改善箇所説明図

改善内容

電動ファンモーター断面図

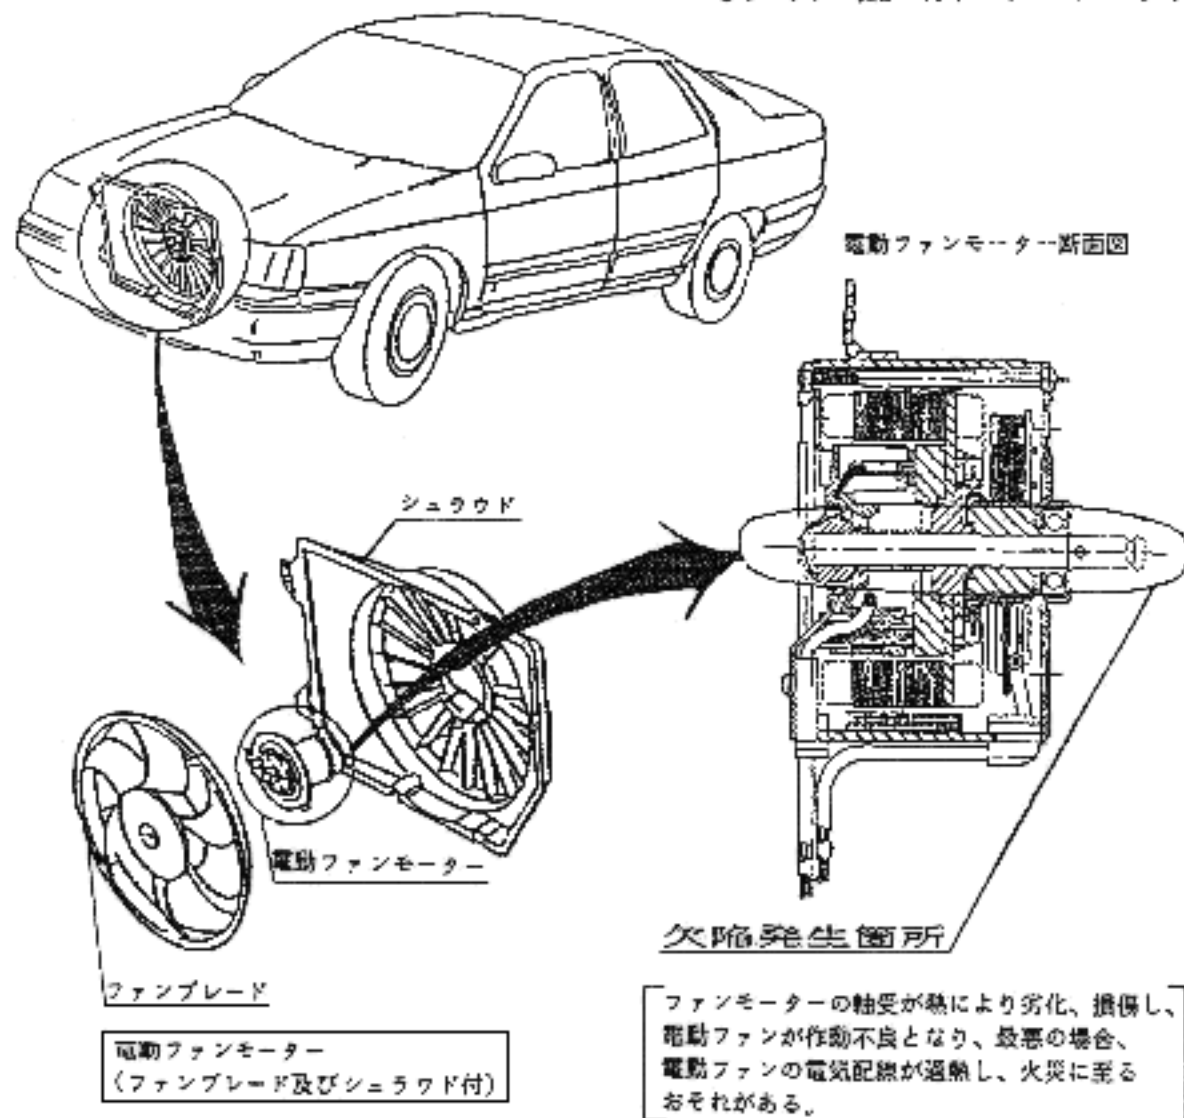
放熱用通気口を追加

内部構造の変更

電動ファンモーター（ファンブレード及びシュラウド付）を対策品と交換する。
